平成 30 年 3 月

富士電機株式会社

**MICREX-SX シリーズ**  
**FBC2000 ボードコントローラ基板変更のお知らせ**

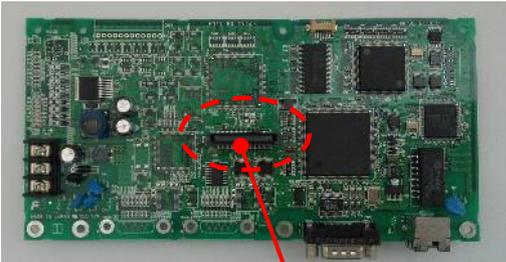
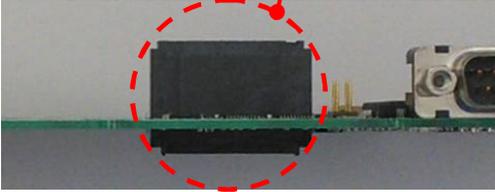
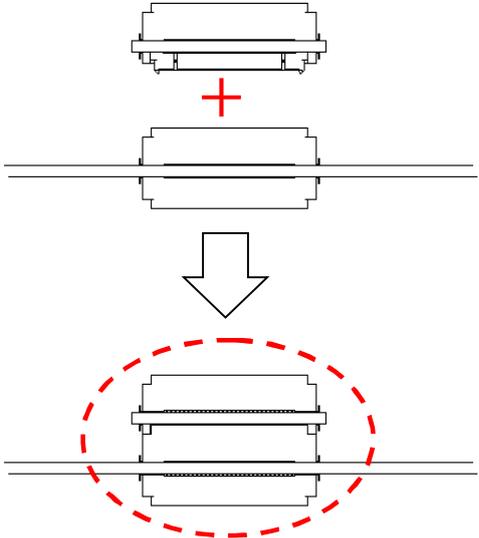
対象形式	変更前	変更後
<p>FBC2000 ボードコントローラ</p> <p>NP3L-FL3 NP3L-RS1 NP3L-RS6 NP3L-RS7 NP3L-WE1 NP3W24AX4</p>	<p>&lt;ボード正面図：NP3L-RS1 例&gt;</p>  <p>ボード接続コネクタ</p> <p>&lt;コネクタ拡大図例&gt;</p> 	<p>ボード接続コネクタにて適用している高さのコネクタが生産中止となり、後継品がないことから、コネクタ延長基板を追加してボード接続コネクタの高さを合わせます。</p>

- (1)2018 年 6 月以降の生産分から変更します。
- (2)仕様、および価格は、現行製品と同一です。
